**Modulo per la presentazione delle osservazioni per i piani/programmi/progetti sottoposti a procedimenti di valutazione ambientale di competenza statale**

ID: Codice procedura (ID\_VIP/ID\_MATTM):10844

Impianto per la produzione di energia elettrica da fonte eolica, costituito da 6 aerogeneratori della potenza complessiva di 37,2 MW, un sistema di accumulo da 25 MW e relative opere connesse in località "Rempillo" nel comune di Pitigliano (GR).

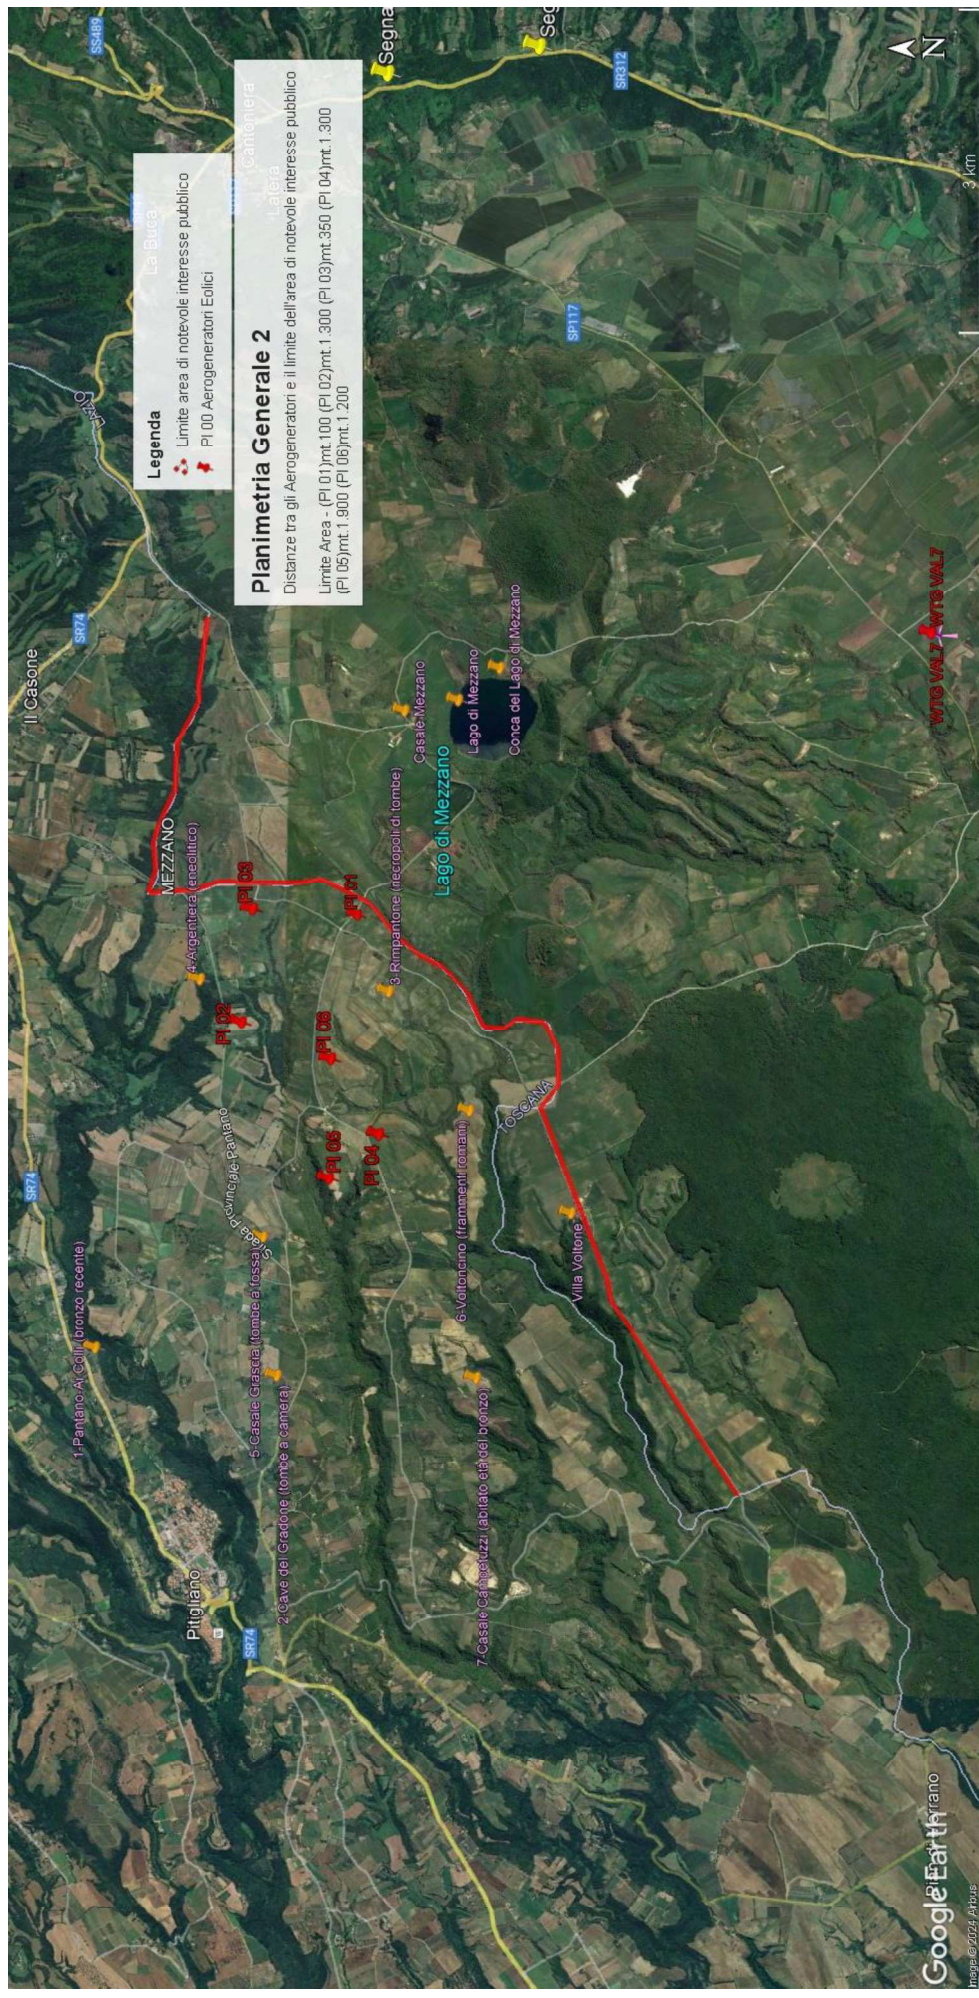
Da un'analisi delle varie normative vigenti emerge che le zone dove sono previste le ubicazioni dei 6 aerogeneratori del progetto eolico in località "REMPILLO" sono aree non idonee al loro insediamento come viene illustrato nelle OSSERVAZIONI che seguono:

**OSSERVAZIONE N. 1 : AREA dell'IMPIANTO EOLICO NON IDONEA ai sensi dell'art. 20 com. 8 lettera c quater del Decreto Legislativo n. 199/2021 e ss.mm.ii.**

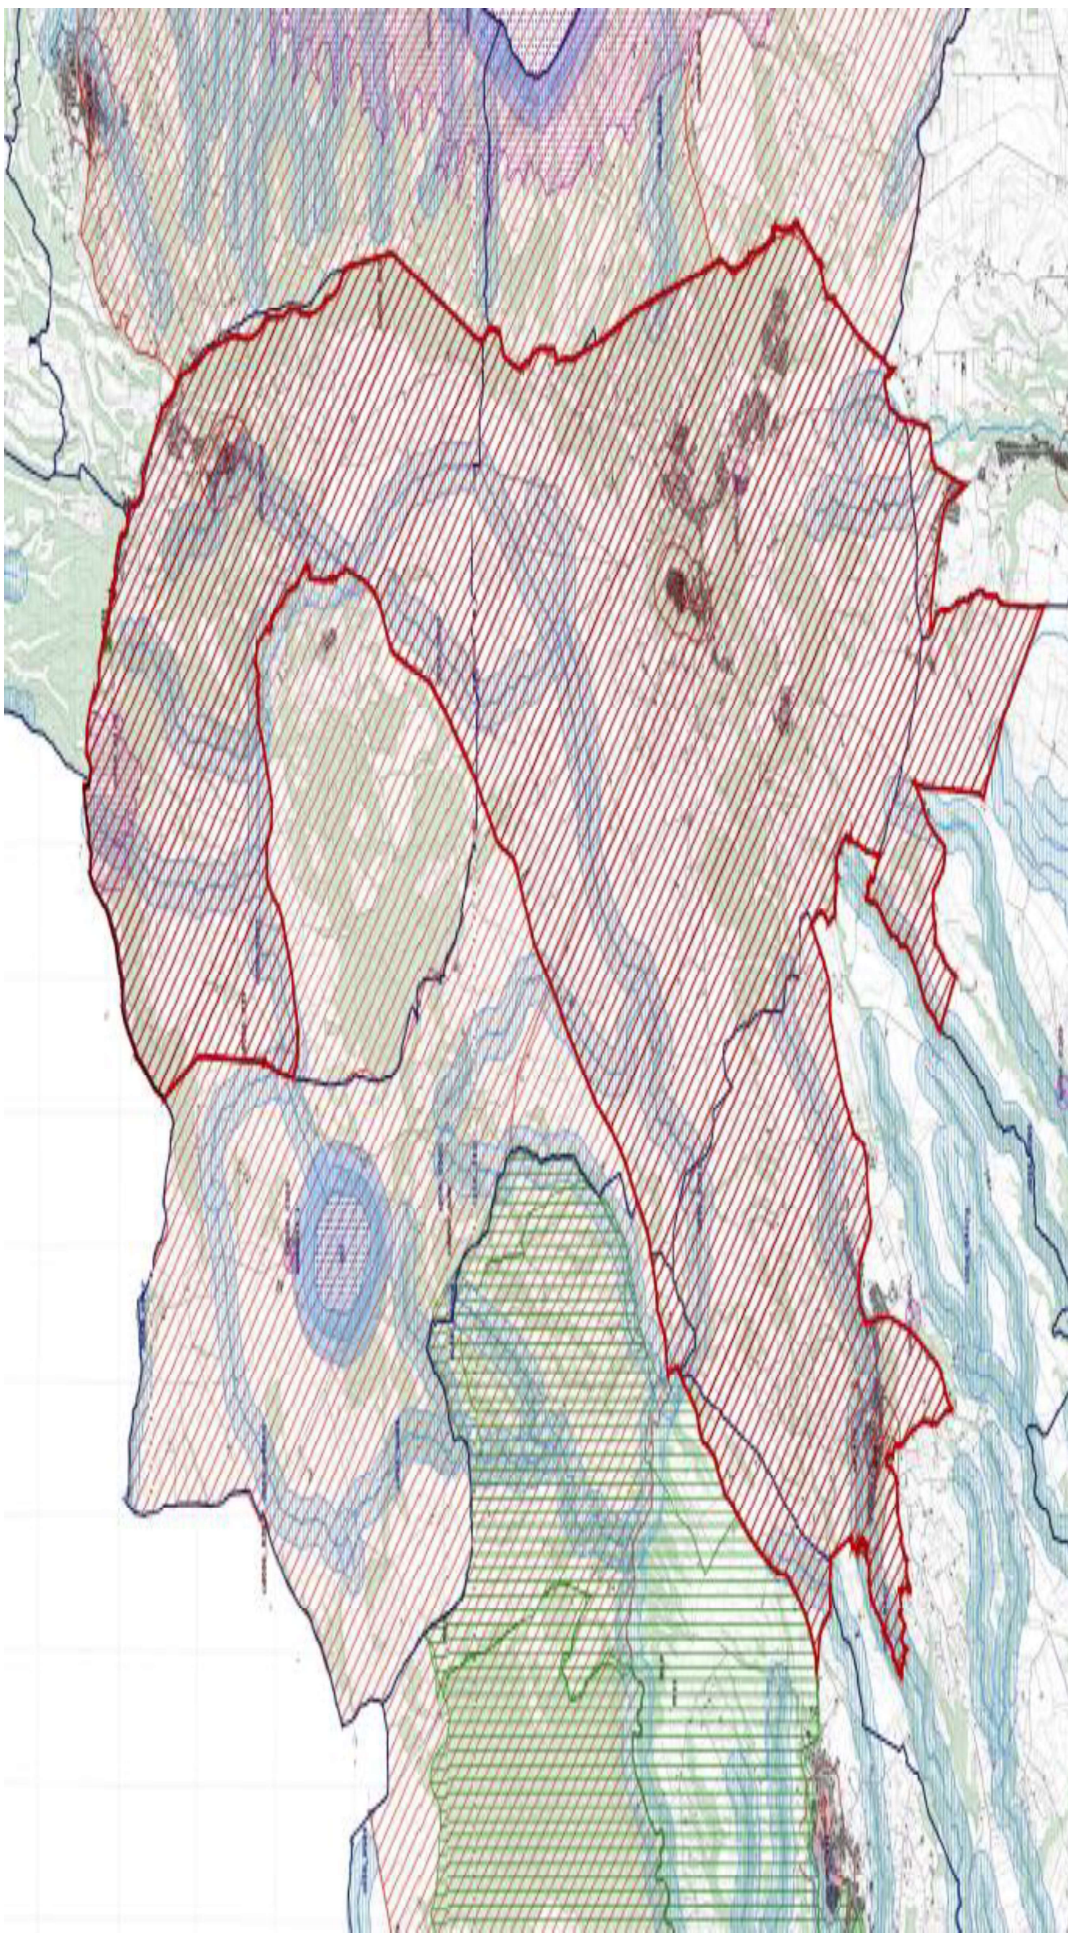
Tornando alla questione di legittimità, alla luce del combinato disposto dal "vincolo sul patrimonio paesaggistico (artt. 136 e ss. e 142 del decreto legislativo n. 42/2004 e ss.mm.ii.) e sui beni culturali" (artt. 10 e ss. del decreto legislativo n. 42/2004 e ss.mm.ii.) e dal comma 8 lettera c-quarter del D.Lgs 191/2021 e ss.mm.ii si evince che, ad oggi, le aree in cui sono previsti gli insediamenti dei sei aerogeneratori dell'impianto eolico denominato "Rempillo" non sono idonee perché ricadono tutte all'interno della fascia di rispetto dei **beni paesaggistici di notevole interesse pubblico denominati "Conca del Lago di Mezzano e territorio circostante" (D.M. 22.05.1976)** comprendente anche il **vincolo "Selva del Lamone" (D.M. 22.05.1984)** tutelati dall'**art. 136 del Codice del Beni Culturali e del Paesaggio** e in particolare un aerogeneratore ( P01) è a 100 metri dal primo vincolo citato e gli altri cinque compresi in una distanza massima tra 1 km e 2 km ( vedi immagine n. 1 dell'ALLEGATO). Nella fascia di rispetto dei 3 km anche la porzione di vincolo rappresentato dalla Selva del Lamone che gode di altre importanti tutele in quanto Riserva Naturale regionale (L. 394/91 e L.R. 29/97), Zona di Protezione speciale (ZPS) insieme ai Monti di Castro collegati tra loro da una Zona di Conservazione Speciale (ZSC), il sistema fluviale Fiume Fiora-Olpeta. La Selva del Lamone oltre il vincolo paesaggistico di notevole interesse pubblico che la rende area non idonea all'installazione degli impianti FER anche nelle sue fasce di rispetto dei 3 km, gode di un'altra tutela che ne rivela l'importanza di area di importanza internazionale per l'avifauna IBA (012) che viene collegata all'altra IBA (099) Lago di Bolsena attraverso la ZPS Caldera di Latera e la ZSC Lago di Mezzano che insieme sono compresi nel vincolo paesaggistico "Conca Lago di Mezzano..." e verranno uniti dal nuovo vincolo paesaggistico "*Ambito paesaggistico, geologico e geomorfologico*

*dell'orlo della caldera di Latera e delle sue pendici interessate dai centri eruttivi periferici"* ( si veda a riguardo la proposta pubblicata sul sito del MIC in data 09/08/2023 e l'immagine n. 2 dell' ALLEGATO) all'area di notevole interesse pubblico " Conca del lago di Bolsena" (D.M. 24.10.1960). Praticamente una vasta zona che per interesse paesaggistico e naturalistico oltre che storico, archeologico e identitario rappresenta un unicum nel panorama nazionale.

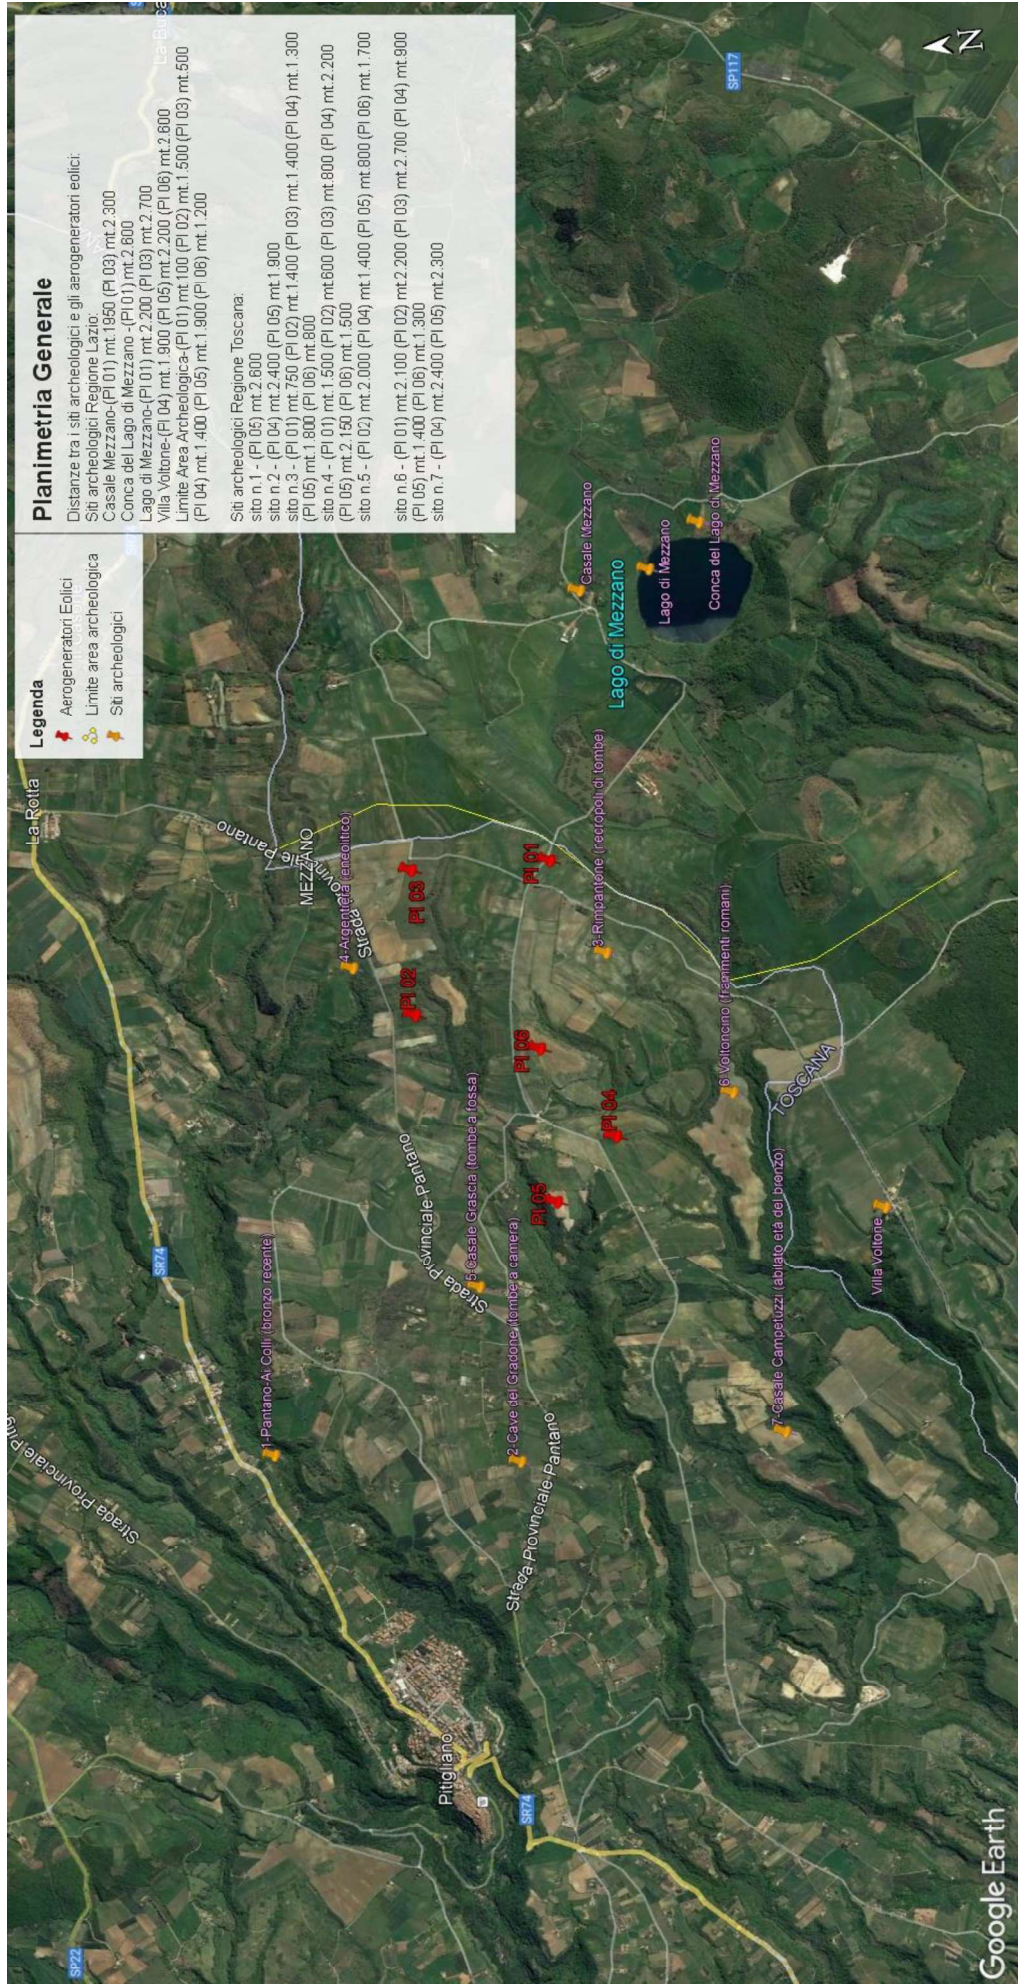
Inoltre, la zona in cui insisterebbe l'impianto eolico industriale Rempillo è compresa nelle fasce di rispetto di 3 km di diversi beni archeologici tutelati dalla parte II del Codice dei Beni Culturali (vedi Allegato, immagine n. 3). Inoltre le pale P04 e P05 ricadono all'interno di un'area archeologica che la Proponente vorrebbe cancellare per il semplice fatto che non è riportata nel documento regionale ma nel documento provinciale come meglio dettagliato nell'Osservazione n. 5. Alla luce di quanto documentato appare chiaro quindi che la collocazione dell'impianto non ha tenuto conto alcuno dei vincoli dell'area nella quale è stato progettato e l'inserimento dell'impianto eolico nel paesaggio e sul territorio non è corretto (Allegato IV delle Linee guida nazionali di cui al D.M dello Sviluppo economico del 10.09.2010).

Le zone di interesse archeologico evidenziate nell'immagine n. 3 a cui si aggiungono anche l'importante abitato protostorico di Sorgenti della Nova e Ruderì del Castello altomedioevale che si trovano a circa 4 km dalle aree in cui è stato progettato l'impianto eolico industriale. Poco più lontano i resti del castello medioevale “Morronacci”. Nell'area vasta le preziose necropoli eneolitiche (Poggi Alti) ed etrusche di Pitigliano, Sovana e Sorano.

**Immagine n. 4** Situazione di saturazione da impianti FER nella provincia di Viterbo. Non sono riportati gli impianti fotovoltaici e agrivoltaici che hanno inciso per buona parte nel cumulo di impianti FER per superare già nel 2023 gli obiettivi del PNIEC assegnati alla Regione Lazio per il 20230.

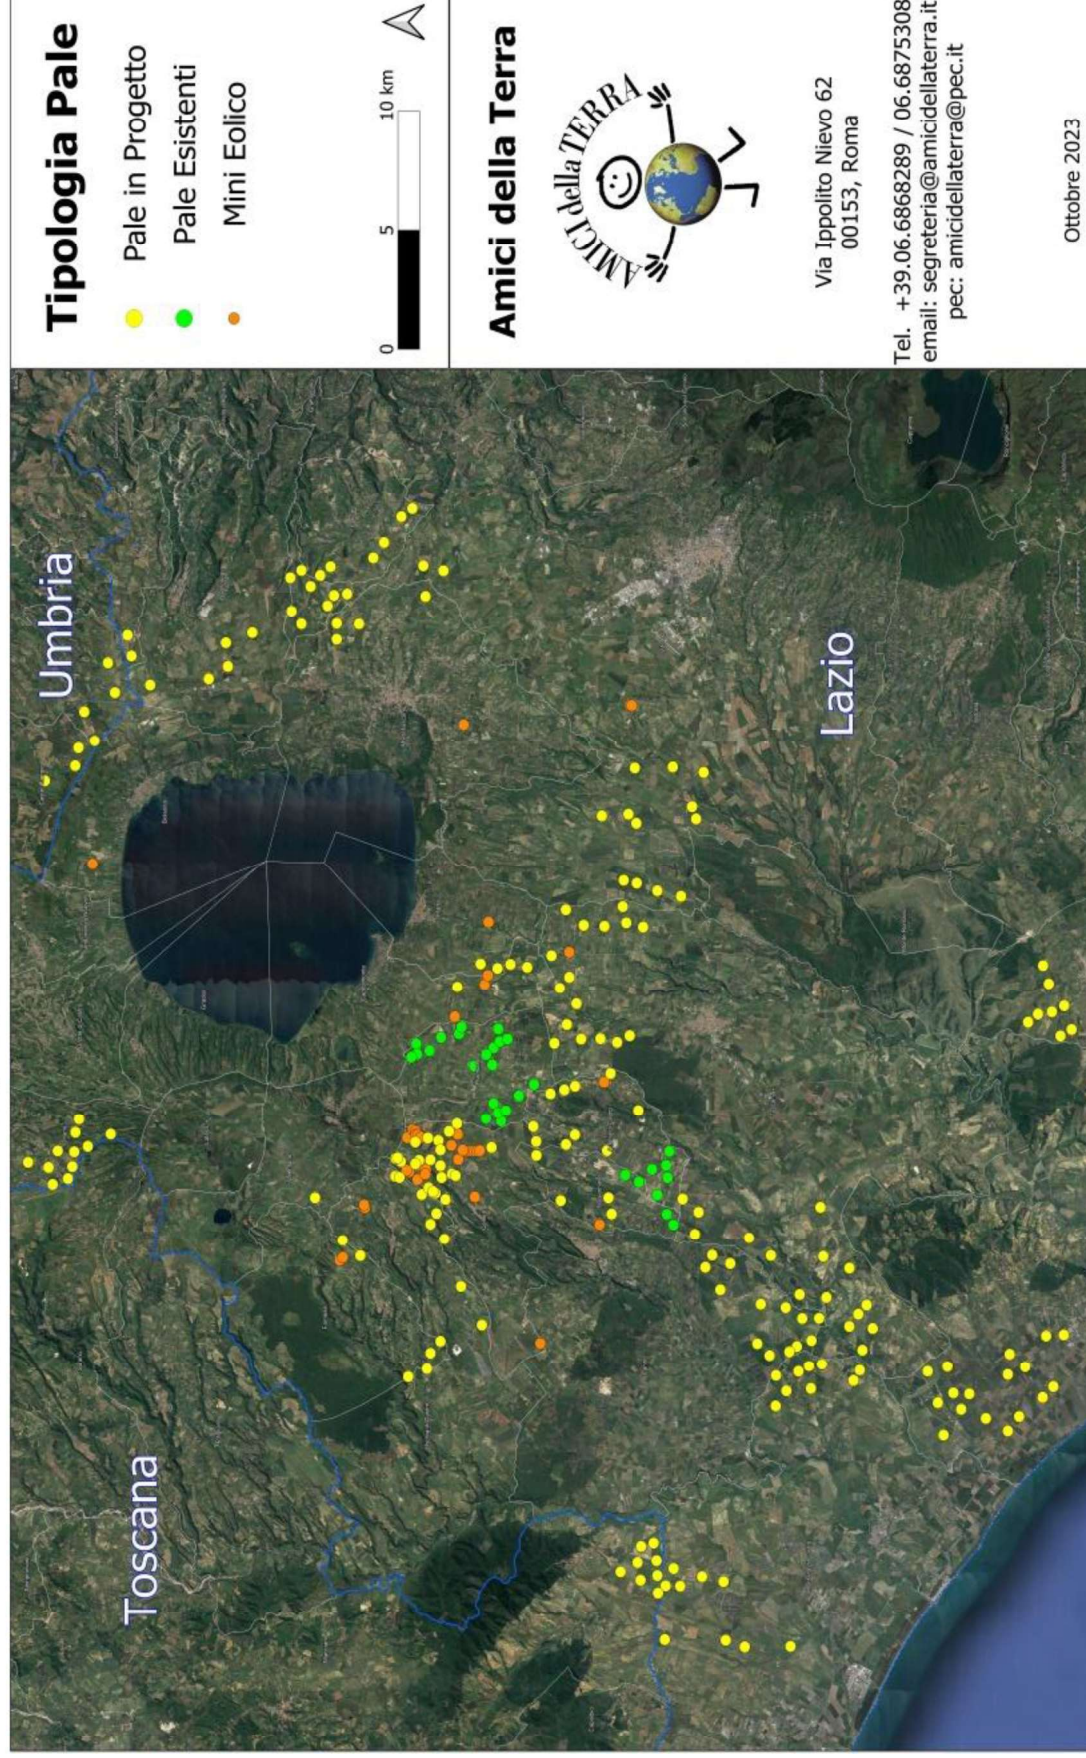
L'impianto eolico "Rempillo" pur essendo "esterno al confine provinciale e regionale ma nelle sue immediate vicinanze ( a soli 100 metri i primi due aerogeneratori) oltre ad impattare sul territorio e sulle economie di tre Comuni del Lazio ( Farnese, Valentano e Latera) si trova nelle fasce di rispetto dei Beni di notevole interesse pubblico come si è evidenziate nelle Osservazioni nn. 1 e 2 e crea anche degli impatti negativi anche sui beni naturalistici come verrà dettagliato nell'Osservazione n. 4. Inoltre andrebbe a sommarsi al già enorme cumulo di impianti eolici e fotovoltaici e geotermici che già creano una elevata criticità ambientale nella provincia di Viterbo e interferiscono anche con il territorio toscano come si può vedere dalle immagini nn. 4 e 5 dell'Allegato n. 1.
